Expertise « Dommages – Ouvrage » Rapport préliminaire du 16 juin 2022

Dommages déclarés par l'assuré
Appt A22 : fissures extérieures sur enduit et fissures intérieures

Domage n° 1 A21 - A22: Fissuration structurelle en abouts de refends

*Fissuration traversante de refend A21 – A22
et du doublage et la maçonnerie de
remplissage de façade*

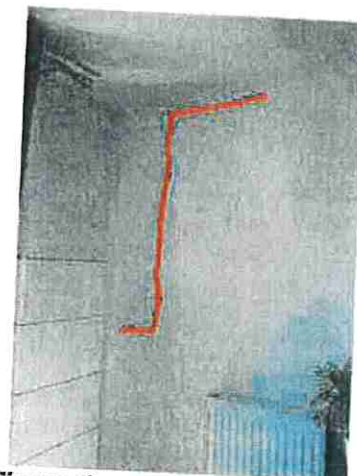
Nous constatons les fissurations repérées ci-dessous :

Fissuration du refend A22 – A23

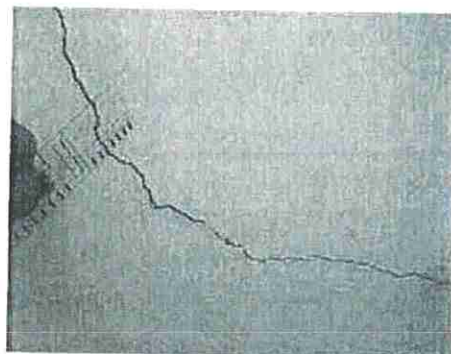
La fissure traversante A22 – A21 présente plus de 1,7 mm d'ouverture.

Les sons aériens de propagent d'un appartement à l'autre.

La fissure de façade de 1 mm présente un léger désaffleur de la lèvre supérieure sur la lèvre inférieure.

Un léger désordre est relevé en nez d'étanchéité de balcon.

En l'état, les sons aériens se propagent entre les appartements A21 et 22 au travers la fissure traversante de 1,7 mm de large.

Nous demandons les plans de GO de la zone impactée afin de poser un diagnostic et proposer un programme de réparation.

En l'état, nous n'écarterons pas des vérifications de ferrailage par radar.

Nous ne privilégions pas un basculement de balcon compte tenu du sens de désaffleurement de la fissure de façade, plus qu'une poussée par dilatation de la dalle terrasse dont nous n'avons pas vérifié l'intégrité de l'isolation thermique d'acrotère à cet endroit ou un simple défaut d'accrochage de façade aux refends.
